美浜 3 号機、高浜 1, 2 号機、大飯 3, 4 号機
技術基準等への適合状況について
(大山生竹テフラ噴出規模見直しに係る対応)

<建屋の評価方法に係る参考資料>

< D N P ヒアリング 自主的対応事項 No. 78 >

建屋の強度評価方法に係る説明を充実するため、美浜3号機、高浜1,2号機及び大飯3,4号機の補足説明資料の補足3「建物・構築物への降下火砕物堆積による静的負荷に対する構造強度評価について」の記載を、それぞれ充実する。

第1図 屋根スラブの境界条件の検討フロー

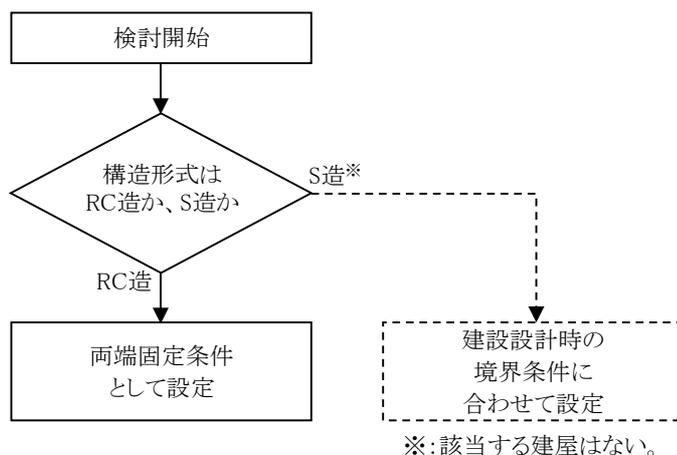
スラブについて、先に「固定とみなせない場合」を記載する構成に修正する。

S造の外周が「固定とみなせない場合」である説明について記載を充実する。

スラブで「固定ーピン」となる場合があることについて分かるように記載を充実する。

スラブの辺長比が 3 以下を四辺固定としている根拠を追記する。

屋根スラブの応力評価モデルは、固定条件とみなせない辺の有無及び辺長比(=長辺/短辺)により、一方向版もしくは四辺固定スラブでモデル化する。固定条件とみなせない辺とは、鉄筋コンクリート造でスラブ厚と梁せいが同程度である箇所または鉄骨造で屋根スラブが連続しない外周部である。

応力評価モデルの考え方は、固定条件とみなせない辺を有する場合、短辺方向の一方向版としてモデル化する。境界条件は、短辺方向の各々の端部が固定条件とみなせない辺であるかに応じて、一方向版(ピン-ピン)、一方向版(ピン-固定)及び一方向版(固定-固定)から選定する。ここで、固定条件とみなせない辺をピン条件として設定することは、固定条件とする場合に比べ、部材に発生する応力の最大値が大きくなるため、保守的な評価となる。

4辺が固定条件とみなせる場合、「鉄筋コンクリート構造計算規準・同解説(社)日本建築学会(1991)」における四辺固定スラブの応力図(別紙1参照)が、辺長比3.0以下の範囲で記載されていることから、辺長比3.0を超える場合は一方向版(固定-固定)としてモデル化する。辺長比3.0以下の場合は四辺固定スラブとしてモデル化する。

第 2-2 図 スケルトンカーブと風荷重による層間変形角のイメージ

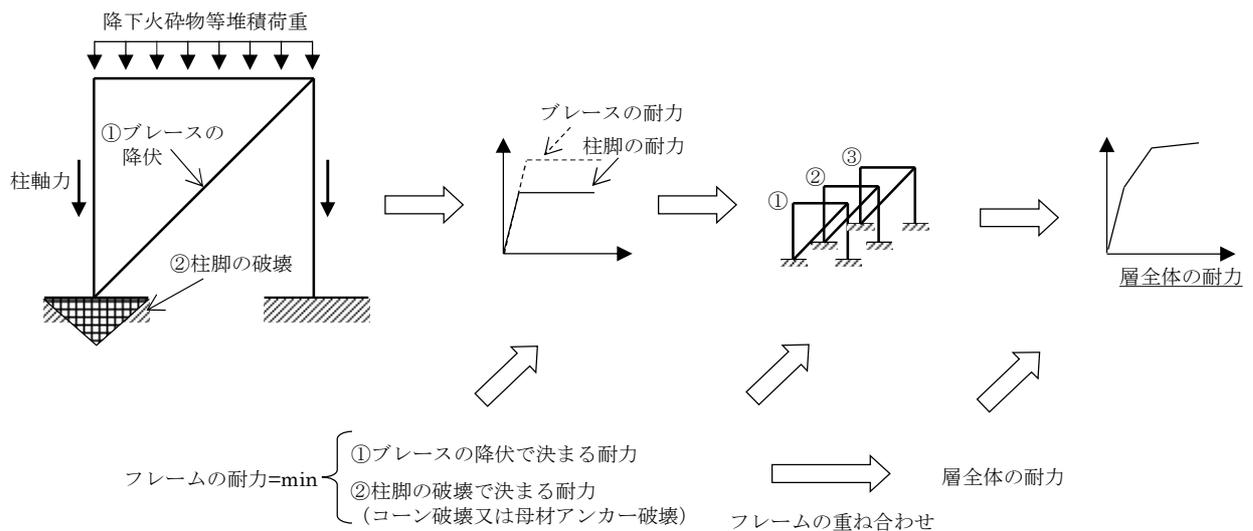
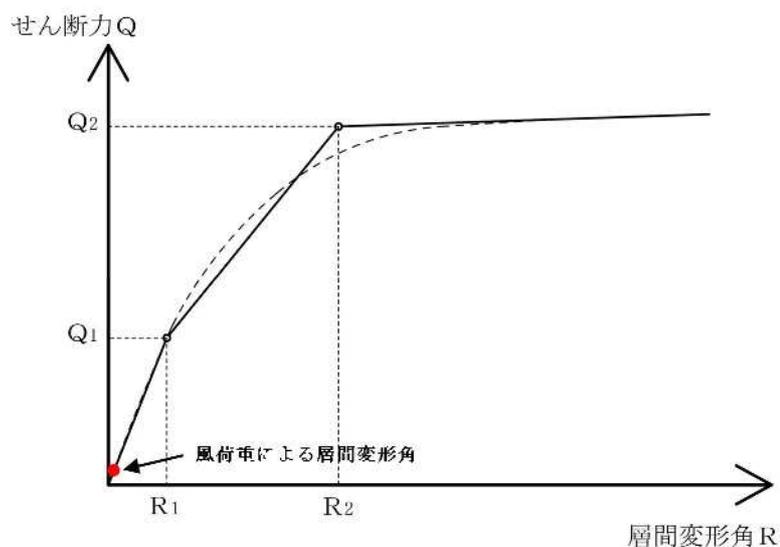
鉄骨架構の復元力特性について、評価結果に有意な差がないため、降下火砕物等堆積による鉛直荷重を考慮しない理由を説明する。

以上より、鉄骨架構に対する鉛直方向の荷重はブレース及び柱脚の耐力増減に寄与しないことがわかる。よって、降下火砕物等堆積に伴い柱軸力が増加した場合においても層全体のスケルトンカーブに変化は生じない。

また、風荷重による耐震ブレースの変形は弾性範囲内であり、原点付近の変形に留まる。

美浜 3 号機の鉄骨造部分は耐震ブレース構造であり、層全体のスケルトンカーブはブレースの耐力と柱脚の耐力の小さいほうの耐力の合算で決まるが、いずれの耐力も鉄骨架構の柱の軸力増加による影響を受けず、層全体のスケルトンカーブに変化が生じないことを確認した。

なお、風荷重による耐震ブレースの変形は弾性範囲内であり、原点付近の変形に留まる。よって、降下火砕物等堆積荷重を受けた際に風荷重を受けても、建屋の健全性に影響はない。
